改善箇所説明図

助手席サンバイザ

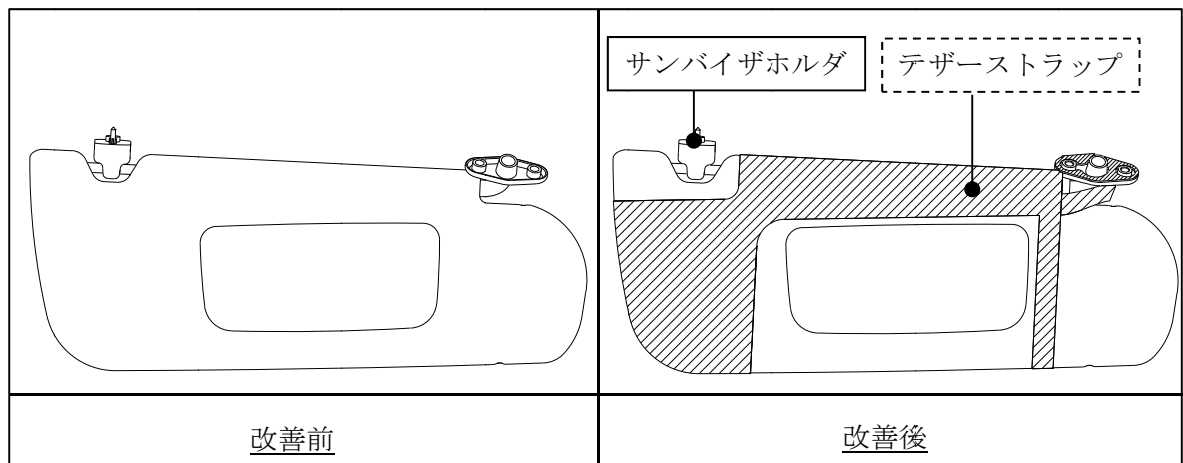
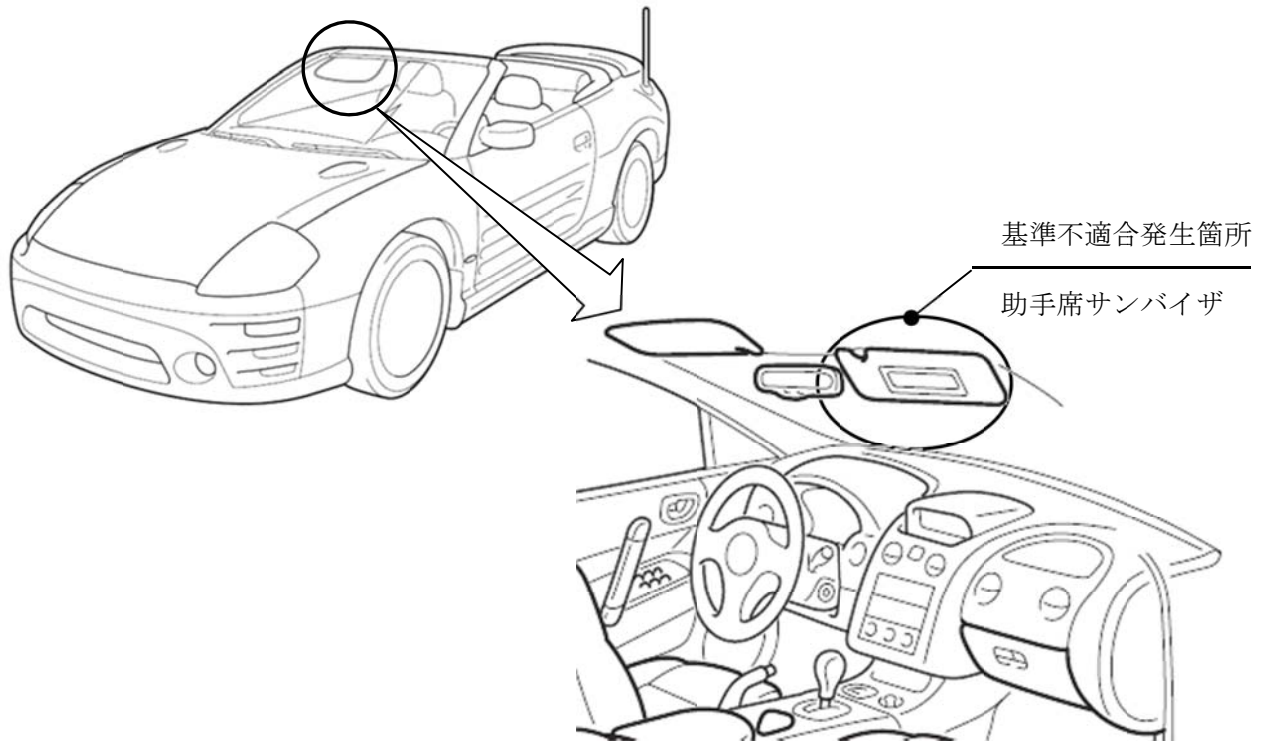
助手席サンバイザにおいて、サンバイザの保持力が不適切なため、サンバイザ使用中に助手席エアバッグが展開すると、サンバイザの位置によっては、当該エアバッグが強く接触し、サンバイザおよびサンバイザホルダが脱落する可能性がある。そのため、サンバイザおよびサンバイザホルダが車両後方に飛ばされ、最悪の場合、助手席乗員に当たり、負傷するおそれがある。

全車両、助手席サンバイザにテザーストラップを追加するとともに、助手席サンバイザホルダを対策品に交換する。

注：図中の [] 内は、追加する部品を示す。また、[] 内は交換する部品を示す。
